2. Ergänzung zum Brandschutznachweis 19B0225-G1-H1

„Campus Ost, Sportcampus Neubau
Schwimm- und Dreifachsporthalle, Sport-
betriebsgebäude mit Vereinsgaststätte,
Haus für Kinder, Dienstwohnung und Tief-
garage, Sanierung Bezirkssportanlage“

Im Folgenden werden Änderungen und Konkretisierungen, die sich aus dem Planungsfortschritt ergeben haben, in Bezug auf die jeweiligen Ziffern des genehmigten Brandschutznachweises 19B0225-G1-H1 beschrieben und bewertet.

Abbildung 1 links: Schwimmhalle, Auszug aus /Schnitt A-A/, mittig und rechts: Sporthalle, Auszug aus /Schnitt D-D/

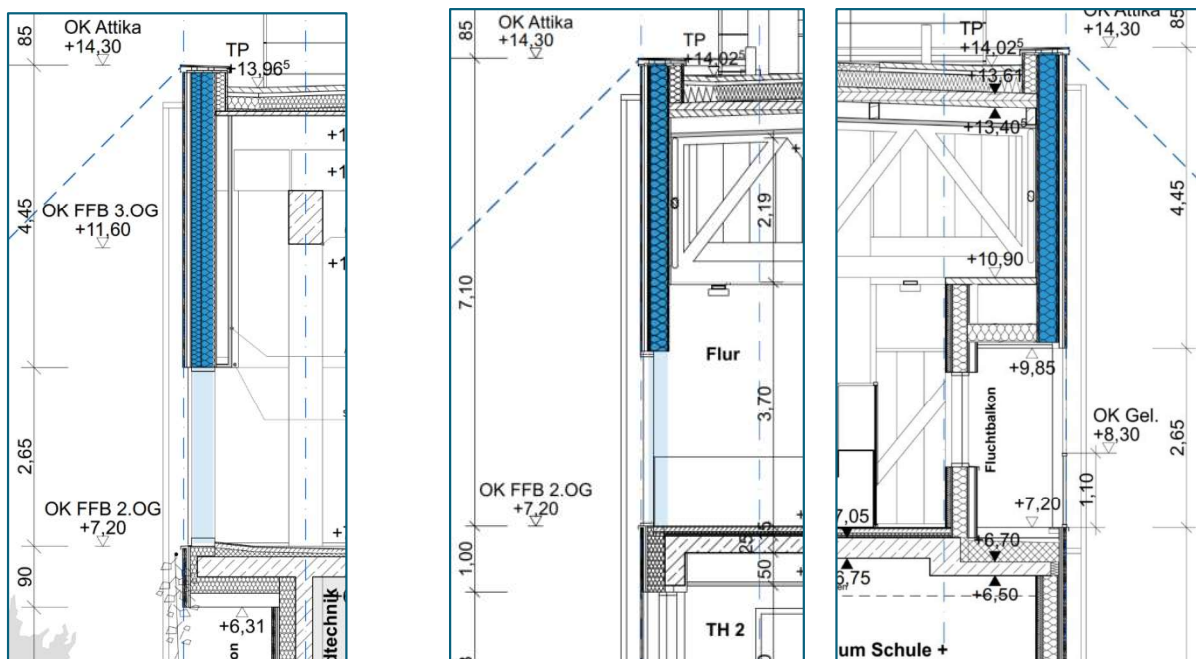
Die Außenwände im Dachgeschoss / 2. Obergeschoss der Sporthalle und der Schwimmhalle werden größtenteils in Holzbauweise errichtet (s. Abbildung 1). Sie sind nichttragend und werden konstruktiv so mit dem Dachtragwerk verbunden, dass Lasten in das Dachtragwerk eingeleitet werden.

An das Dachtragwerk werden keine Anforderungen an den Feuerwiderstand gestellt. Durch die konstruktive Abhängigkeit vom Dachtragwerk können die Außenwände im Dachgeschoss demnach nicht als raumabschließende Bauteile *feuerhemmend* sein.

Der obere, opake Wandbereich wird als Holzbaukonstruktion in raumabschließend feuerhemmender Bauweise mit nichtbrennbarer Dämmung geplant (s. Abbildung 1). Bauweise meint hier im konkret vorliegenden Fall, dass die Außenwände in sich als feuerhemmende Bauteile geplant werden, aber auf eine Standfestigkeit von 30 Minuten verzichtet wird.

Im Bereich der Sporthalle werden die oberen, opaken Holzwände als eine vom Dachtragwerk abgehängte Konstruktion ausgeführt (s. Abbildung 1, mittig und rechts). Im Bereich der Schwimmhalle werden die Holzpfosten der oberen, opaken Holzwände konstruktiv bis auf die untere Geschossdecke geführt und dienen im unteren Wandbereich als Pfosten für den Anschluss der Verglasungen (s. Abbildung 1, links und s. Abbildung 2, links).

Für den oberen, opaken Wandkonstruktionen aus Holz bestehen hingegen die Anforderungen an eine raumabschließend *feuerhemmende* Ausbildung. Wie oben beschrieben, wird dieser Wandbereich jedoch aufgrund der konstruktiven Abhängigkeit vom Dachtragwerk lediglich in der *Bauweise* von raumabschließend feuerhemmenden Bauteilen ausgebildet. Dies stellt eine Abweichung dar.

Abweichung 2. ER - 1 Abweichung von Art. 26 (2) /BayBO/ - Ausbildung von brennbaren Außenwänden im 2. Obergeschoss und Dachgeschoss in lediglich raumabschließend feuerhemmender Bauweise.

Begründung 2. ER - 1 Es bestehen aus brandschutztechnischer Sicht keine Bedenken gegen die zuvor genannte brennbare Ausbildung des oberen Teils der Außenwände, da

- *diese durch ihren Aufbau die raumabschließende Anforderung in ihrer Fläche erfüllen und sich diese Bauweise lediglich in den Anschlussbedingungen von den Anforderungen abweicht und einer Brandausbreitung im Bereich der Außenwände damit dennoch hinreichend vorgebeugt wird,*
- *die Hallen das oberste Geschoss bilden und somit keine Brandausbreitung in ein darüber liegendes Geschoss stattfinden kann,*
- *das Gebäude mit einer Brandmelde- und Alarmierungsanlage mit nichtautomatischen Brandmeldern ausgestattet ist, so dass während der Betriebszeiten eine frühzeitige Alarmierung des Gebäudes und eine frühzeitige Brandmeldung zur Dienststelle der Feuerwehr möglich ist und*

- das Gebäude mit einer Höhe von 7,20 m nur geringfügig die Grenze von der Gebäudeklasse 3 zur Gebäudeklasse 5 überschreitet und für ein Gebäude der Gebäudeklasse 3 keine Anforderungen an den Feuerwiderstand von Außenwänden besteht.

Abbildung 2 links: /DP_5203/ (Schwimmhalle), rechts: /DP_5282/ (Sporthalle)

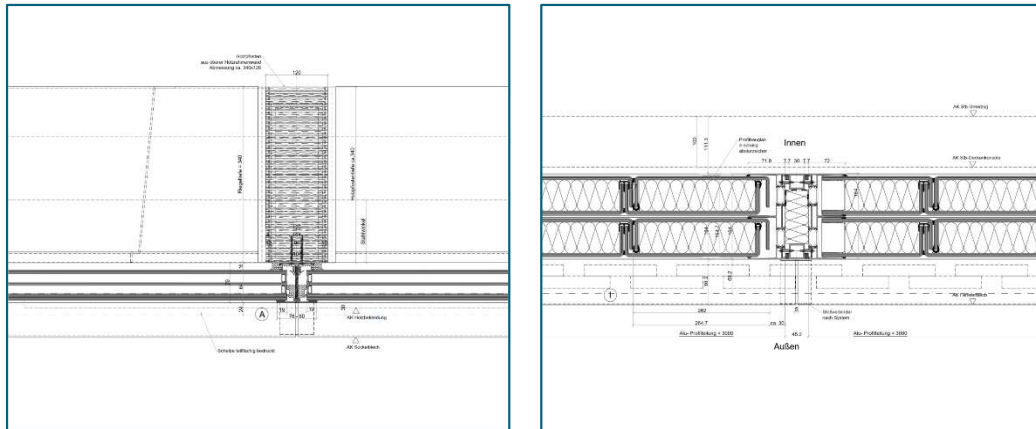
Der untere Wandbereich wird als umlaufendes Fensterband, teilweise aus Klarglas (Schwimmhalle, s. Abbildung 2 links) und teilweise aus Profilbauglas (Sporthalle, s. Abbildung 2 rechts), geplant. Ausgenommen davon ist der offene Gang entlang der Sporthalle (s. Abbildung 1 rechts und vgl. nachfolgende Ziffer 3.3).

Für die unteren, verglasten Wandbereiche bestehen keine Anforderungen an den Feuerwiderstand, da es sich hier grundsätzlich um nichtbrennbare Außenwandkonstruktionen handelt. Auch die unteren, verglasten Wandbereiche der Schwimmhalle können, trotz brennbarer vertikaler Holzpfosten, brandschutztechnisch als grundsätzlich nichtbrennbar bewertet werden, da die Holzpfosten, analog zu Fensterrahmen, lediglich lineare Bauteile innerhalb der verglasten Fläche darstellen und sich in der Ebene der Verglasung ausschließlich Aluminium-Profile befinden, die im Wesentlichen nichtbrennbar sind.

Abbildung 3 Auszug aus /VBSN_2021/, 2. Obergeschoss mit Darstellung des offenen Ganges entlang der Sporthalle

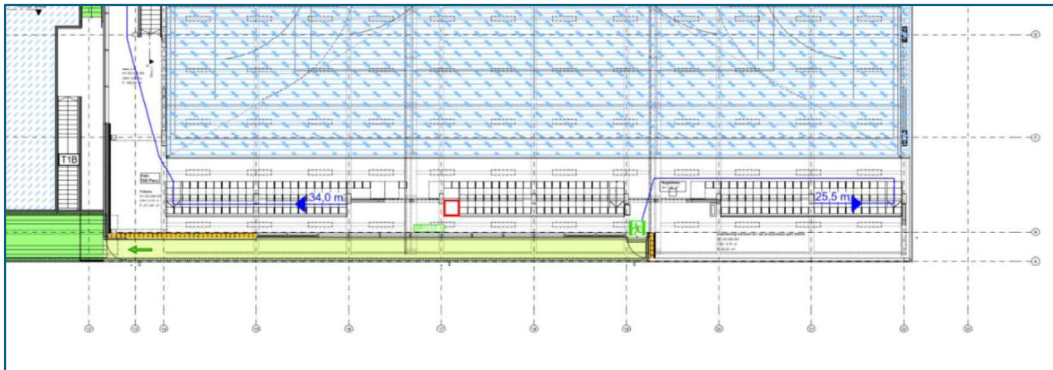
Davon ausgenommen sind die Außenwände des offenen Ganges entlang der Sporthalle (s. Abbildung 3).

Da Rettungswege über den offenen Gang geführt werden, müssen diese Außenwände als raumabschließende Bauteile feuerhemmend sein und den Raumabschluss zum Schutz des offenen Ganges, vor allem im Bereich der Brüstung, für 30 Minuten gewährleisten.

Die Außenwände des offenen Ganges werden konstruktiv von den Außenwänden getrennt, welche mit dem Dachtragwerk konstruktiv verbunden sind (vgl. Ziffer 3.2) und werden statt dessen in ihrem oberen Wandbereich mit feuerhemmenden Verbindungselementen an feuerbeständige Stahlbetonstützen verankert, welche rückseits und entlang der Außenwand vorgesehen sind (s. Abbildung 4).

Abbildung 4 Auszug aus /Schnitt A-A/ – orange: Wand entlang des offenen Ganges (hellorange: Bereich Fensterband), rot: feuerbeständige Stahlbetonstützen, grün: feuerhemmende Verbindungselemente

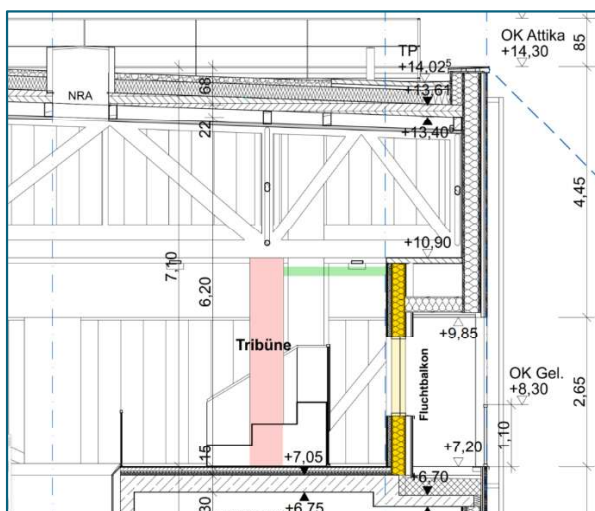
Innerhalb der Außenwand verlaufen senkrechten Holzpfeiler in Wandhöhe und somit auch im Bereich des mittigen Fensterbandes. Diese Holzpfeiler werden konstruktiv auf einen Abbrand von 30 Minuten bemessen.

Für den unteren Wandanschluss im Sockelbereich werden die Anschlussbedingungen der technischen Baubestimmungen für raumabschließend feuerhemmende Bauteile eingehalten.

Für die zuvor beschriebenen Konstruktion ist, beispielsweise durch die Tragwerksplanung, der Nachweis der erforderlichen Standsicherheit im Brandfall für einen Zeitraum von 30 Minuten zu erbringen.

Die zuvor beschriebene Planung ist aus brandschutztechnischer Sicht geeignet, den Schutz des offenen Ganges für 30 Minuten gewährleisten.

Abbildung 5 Auszug aus /VBSN_2021/ - links: Ausschnitt EG mit Windfang und Elternwartebereich, rechts Ausschnitt 1. OG Treppenraum

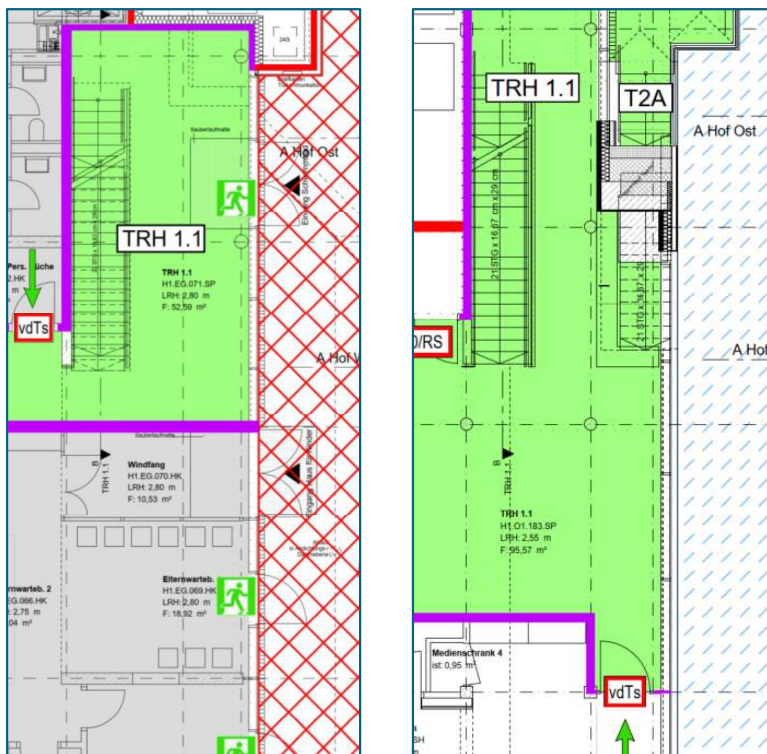
Bei dem Treppenraum TRH 1.1 besteht die Problematik einer möglichen vertikalen Brandbeanspruchung der großflächig verglasten Treppenraum-Außenwand im 1. Obergeschoss durch Räume im Erdgeschoss, die sich unterhalb des Treppenraumes befinden (Windfang und Elternwartebereich, s. Abbildung 5).

Aus brandschutztechnischer Sicht bestehen keine Bedenken gegen die geplante Verglasung des Treppenraumes TRH 1.1, wenn

- die Verglasung als Verbund-Sicherheitsglas (VSG) aus 3-fachem Einscheiben-Sicherheitsglas (ESG) ausgebildet wird, welches einer Heißlagerungsprüfung gemäß /DIN 18516-4/ unterzogen wurde,
- geplante Öffnungsabschlüsse in dieser Verglasung mit automatischen Rauchmeldern so ausgestattet werden, dass bei einer Rauchdetektion eine automatische Schließung des Öffnungsabschlusses erfolgt und
- die unterhalb der Verglasung im Erdgeschoss liegenden Türen (Windfang und Elternwartebereich) als dicht- und selbstschließende Türöffnungsabschlüsse ausgebildet werden.

Abbildung 6 Auszug aus /Ansicht N_Gebäudefuge/ mit farblicher Darstellung der Lage des Treppenraumes TRH 1.1 (grün), der Rückstaffelung der Geschosse (grau abgedeckt) und der beschriebenen Verglasung im 1. OG (gelbgrün)

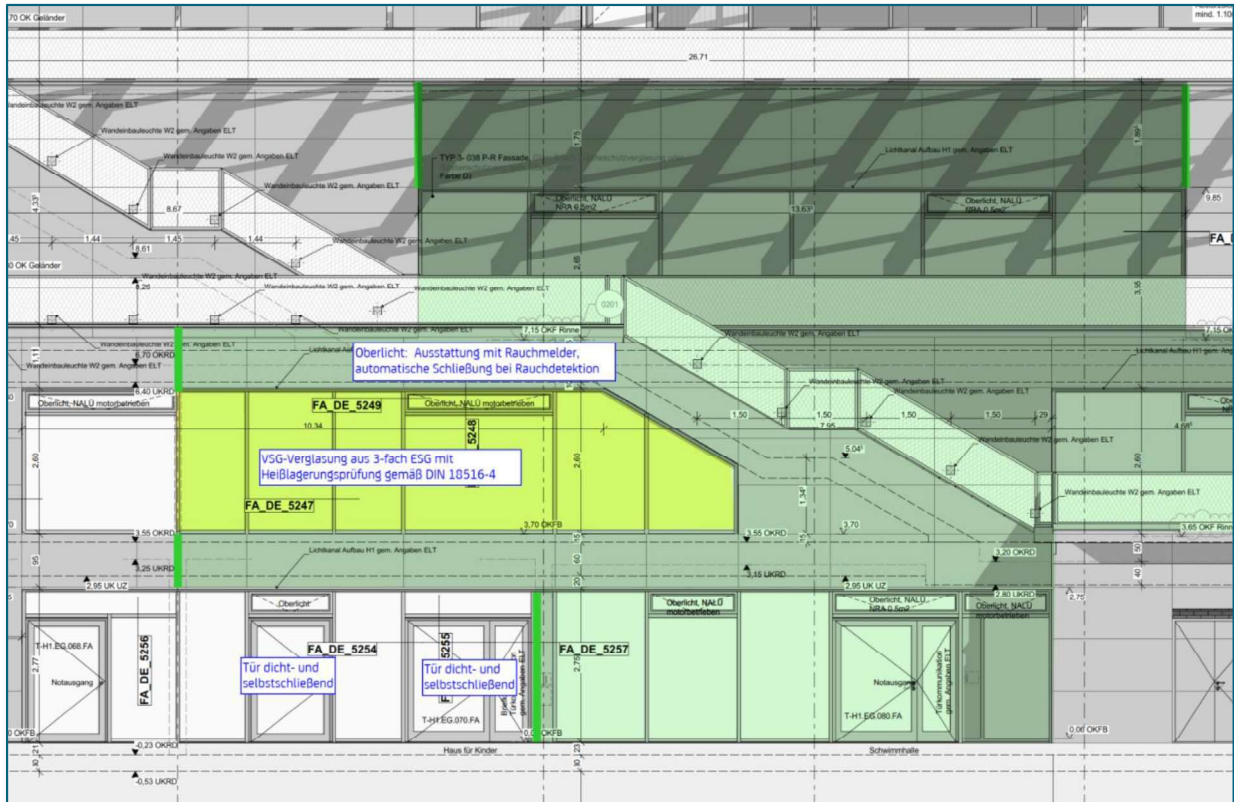
Der Treppenraum TRH 1.1 hat unterschiedliche Abmessungen innerhalb der Geschosse und die Außenwände des Treppenraumes sind zudem räumlich nach oben hin zurückgestaffelt angeordnet (s. Abbildung 6).

Die Problematik einer möglichen vertikalen Brandbeanspruchung besteht, durch die zurückgestaffelten Geschosse, nur für die Verglasung des 1. Obergeschosses (s. Abbildung 6, gelbgrün dargestellt), da sich die im Erdgeschoss darunter befindlichen Räume in der gleichen Ebene wie die Verglasung des notwendigen Treppenraumes liegen.

Abbildung 7 Auszug aus /VBSN_2021/, Treppenraum TRH 2, Erdgeschoss (oben), 1. Obergeschoss (unten)

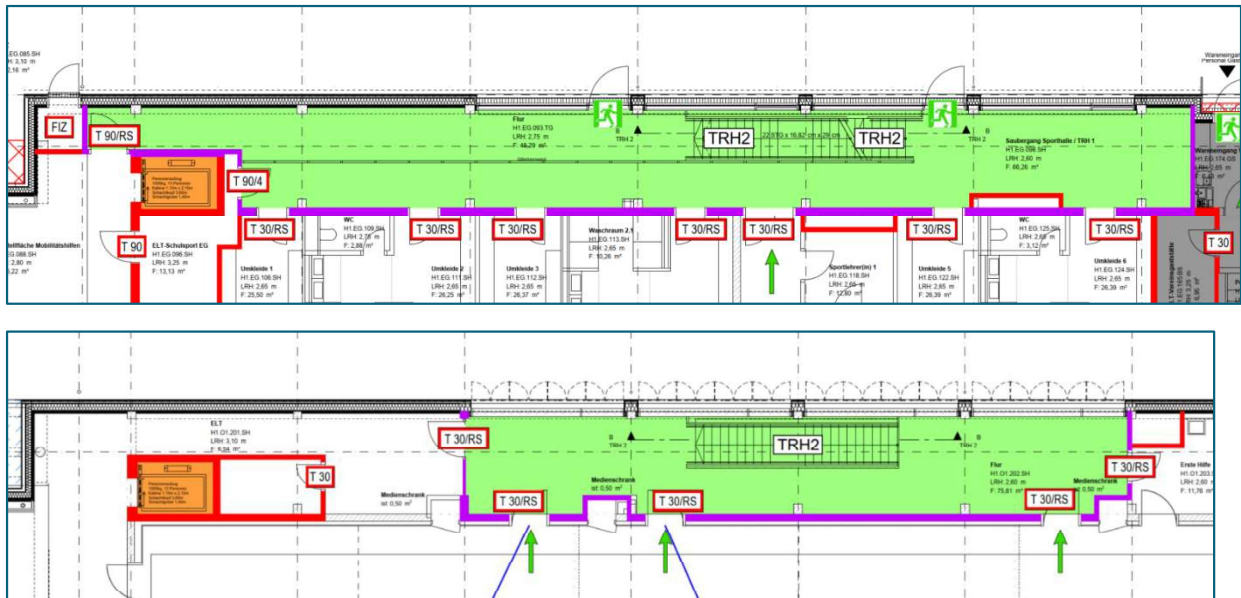
Der Treppenraum TRH 2 verläuft vom Erdgeschoss bis in das 1. Obergeschoss (s. Abbildung 7). In diesem Treppenraum sind brennbare Leibungsbekleidungen aus Holz im Bereich der Verglasungen geplant.

Abbildung 8 Auszug aus /DP_Leibungen_TRH 2/, Grundrisse mit Darstellung von Pfosten-Riegel-Fassade (Holz-Aluminium-Konstruktion) und Leibungsbekleidung aus Holz (blau markiert)

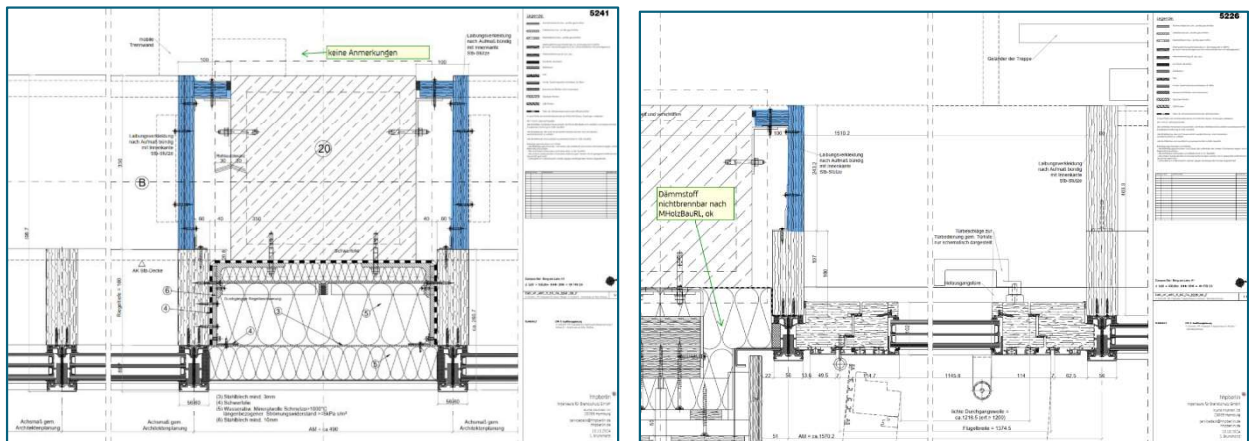
Die brennbaren Leibungsbekleidungen sind umlaufend um die verglasten Flächen geplant, jeweils entlang der seitlichen Leibungen sowie im Sturz- und Brüstungsbereich (s. Abbildung 8).

Gemäß Art. 33 (5) Nr. 1 /BayBO/ müssen Bekleidungen in notwendigen Treppenräumen aus nichtbrennbaren Baustoffen bestehen. Die geplanten Leibungsbekleidungen stellen somit eine Abweichung dar.

Abweichung 2. ER - 2 Abweichung von Art. 33 (5) Nr. 1 /BayBO/ - brennbare Bekleidungen in einem notwendigen Treppenraum

Begründung 2. ER - 2 Es bestehen aus brandschutztechnischer Sicht keine Bedenken gegen die geplanten brennbaren Leibungsbekleidungen im Treppenraum TRH 2, da

- *die Bekleidungen auf die Leibungen der Verglasungen beschränkt sind und, da die übrigen Wand- und Deckenbekleidungen nichtbrennbar und die Bodenbeläge im Erdgeschoss und 1. Obergeschoss ebenfalls nichtbrennbar³ ausgeführt werden, nicht mit einer Brandausbreitung innerhalb des notwendigen Treppenraumes gerechnet werden muss.*

*Abbildung 9 links: Auszug aus /VBSN_2021/, Treppenraum TRH 2.2 (1. OG)
rechts: geänderte Planung, /Skizze_AP/, Treppenraum TRH 2.2 (1. OG)*

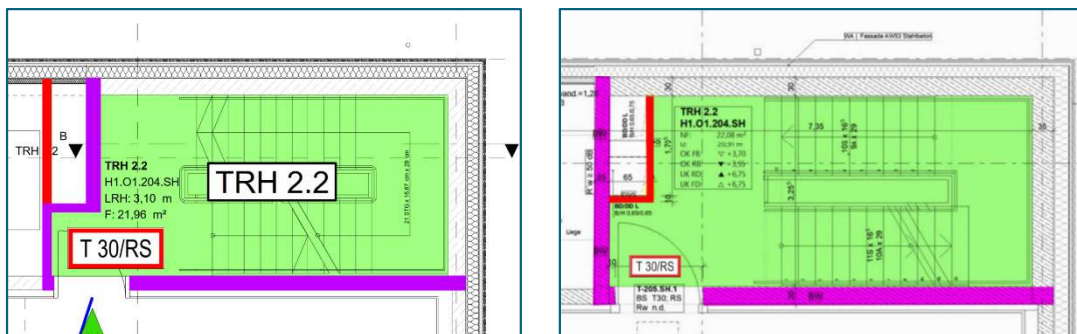
Für den Treppenraum TRH 2.2 hat sich gegenüber dem geprüften /VBSN_2021/ die Planungsänderung ergeben, dass der an den notwendigen Treppenraum ursprünglich angrenzende Installationsschacht nunmehr innerhalb des notwendigen Treppenraumes geplant ist (s. Abbildung 9).

Dagegen bestehen aus brandschutztechnischer Sicht keine Bedenken, da der Installationsschacht mit feuerbeständigen Schachtwänden ausgeführt wird und damit die Nutzung des notwendigen Treppenraumes als Rettungsweg im Brandfall gemäß Art. 38 (2) /BayBO/ ausreichend lang möglich ist.

Für die Leitungs- und Lüftungsanlagen sind die Anforderungen der /LAR/ bzw. /LÜAR/ zu beachten. Die Wände des notwendigen Treppenraumes werden nicht bis unter die Dachhaut geführt, der notwendige Treppenraum 2.2 erhält statt dessen einen raumabschließenden oberen Abschluss in der Feuerwiderstandsfähigkeit der Decken des Gebäudes (feuerbeständig). Die Wände des Installationsschachtes können oberhalb des oberen Treppenraumabschlusses als nichtbrennbare Schachtwände ausgeführt werden, wenn der Installationsschacht in der Ebene des oberen Treppenraumabschlusses, gemäß Ziffer 6.13.2 /BSN_2021/, feuerbeständig geschottet wird.
